ВЪПРОСИ И ОТГОВОРИ

„Доставка на предпазни шкафове за газови съоръжения по две обособени позиции“

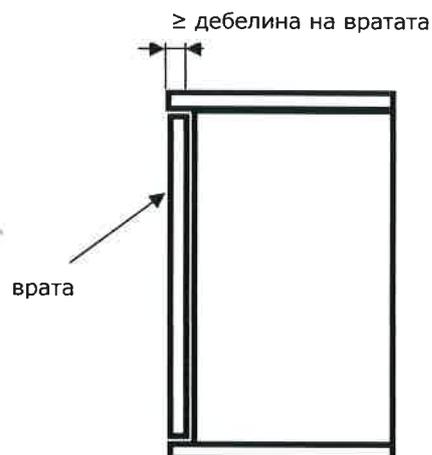
По отношение на вратата – има изискване да има козирка. Не виждам чертеж на вратата с козирка. Каква е козирката?

По ОП1 козирката трябва да бъде продължение на тавана на шкафа, като тя минимум закрива напълно вратичката. Целта е да предпазва съоръжението от директно проникване на влага при дъжд или снеговалеж.
